Verslag huishoudelijke elektrische installatie op laagspanning en zeer lage spanning

Referentie: **008-20261023-01**	Datum controle: **23/10/2026**
Keurder: **008**

Eigenaar:	[redacted]	EAN-code:	[redacted]
Adres installatie:	**Vroentestraat 17, 3270 - Scherpenheuvel-Zichem**	Nummer teller(s):	[redacted]
		Distributienetbeheerder installatie:	**Fluvius**

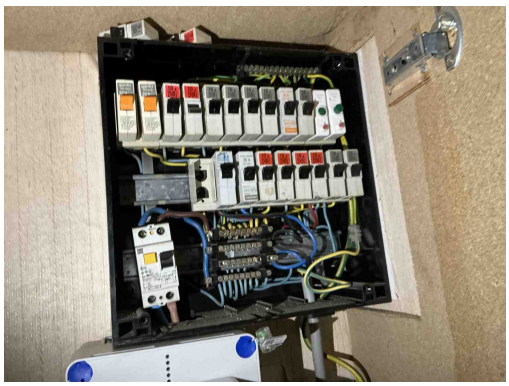
B06 - Het elektrisch verdeelbord heeft niet de minimale beschermingsgraad IPXX-B in een gewone ruimte (Boek 1: 4.2.2.3).
Opmerking: Oa bord 1

B17 - De voedingsspanning is niet op elk bord vermeld (Boek 1: 3.1.3.3).
Opmerking: Oa bord 1

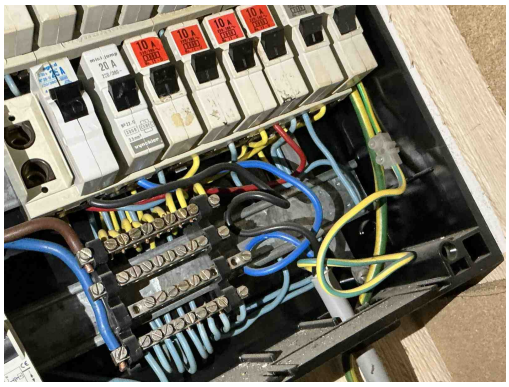
B29 - Het elektrisch verdeelbord in een huishoudelijke ruimte is niet voorzien van een deur (Boek1: 5.3.5.1).
Opmerking: Oa bord 1

B30 - De houder van de beveiliging in een huishoudelijke ruimte is niet voorzien van aangepaste kalibreerelementen (Boek1: 5.3.5.5).
Opmerking: Oa bord 1

D08 - De nodige markeringen op de beveiligingstoestellen ontbreken of zijn onleesbaar (Boek 1: 5.3.5.5).
Opmerking: Oa bord 1

B04 - De aanduiding van de kringen, klemmen en/of schakelapparatuur ontbreekt, is onjuist of is onvolledig (Boek 1: 3.1.3.1/5.1.6.1).
Opmerking: Oa bord 1

D04 - De hoofddifferentieelstroominrichting is niet verzegelbaar (Boek 1: 4.2.4.3).
Opmerking: Oa bord 1

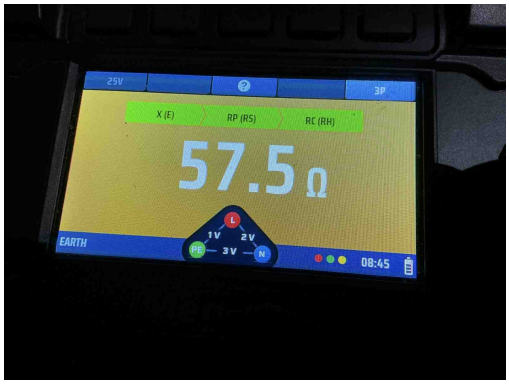
C21 - Het gebruik van geleiders van het type VOB, zonder bijkomende afscherming is niet toegestaan (Boek 1: 5.2.9.6).
Opmerking: Oa badkamer,kelder

C26 - De verbindingen zijn niet gebeurd in borden, in aftakdozen, aan de klemmen van contactdozen, schakelaars of in de verlichtingstoestellen (Boek 1: 5.2.6.1).
Opmerking: Oa badkamer,kelder

T21c - Het elektrisch materieel is niet geplaatst volgens de voorschriften van de fabrikant/ regels van goed vakmanschap. (Boek 1: 1.4.1.3) Oa armatuur niet degelijk bevestigd. Zie plaatsingsfiche fabrikant.
Opmerking: Oa slaapkamer 2, slaapkamer 3, kelder

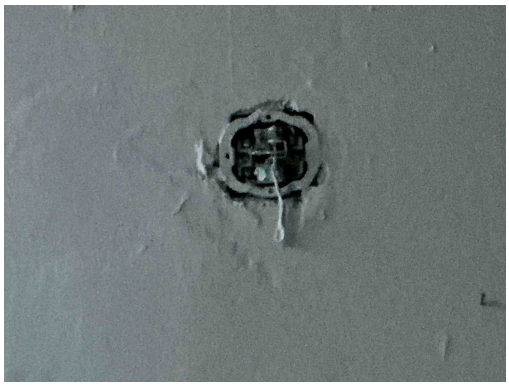
A05 - De waarde van de spreidingsweerstand van de aardverbinding is te hoog (Boek 1: 5.4.2).
Opmerking: Oa 57,5 Ohm

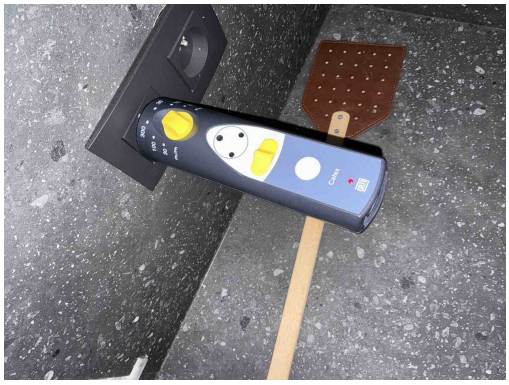
T09 - Bepaalde contactdozen en/of schakelaars zijn beschadigd (Boek 1: 1.4.1.3).
Opmerking: Oa slaapkamer 1

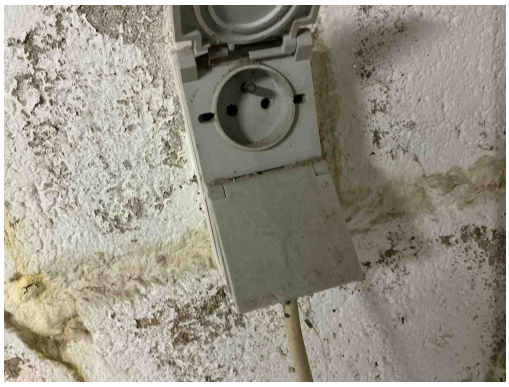
A16 - Er is geen continuïteit van de beschermingsgeleider van de contactdoos (Boek 1: 5.4.3.4).
Opmerking: Oa algemeen keuken,

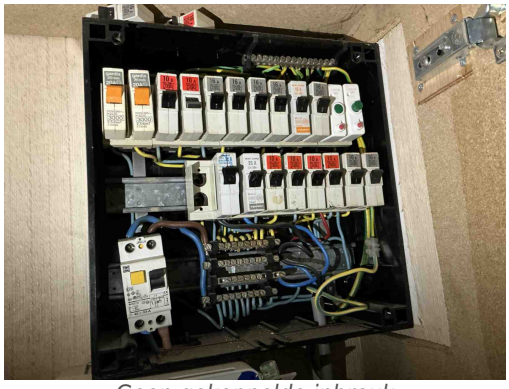
T11 - De contactdozen waarvan de toegekende stroomsterkte maximaal 16A en de toegekende spanning maximaal 250V bedraagt en niet bedoeld zijn voor de voeding van een of meerdere verbruikstoestellen voor een specifiek doel en niet geplaatst zijn in of op schakel- en verdeelborden, beschikken niet of IPXX-D (incl. gemeenschappelijke delen residentieel geheel) (Boek 1: 4.2.2.3/5.3.5.2).
Opmerking: Oa kelder,
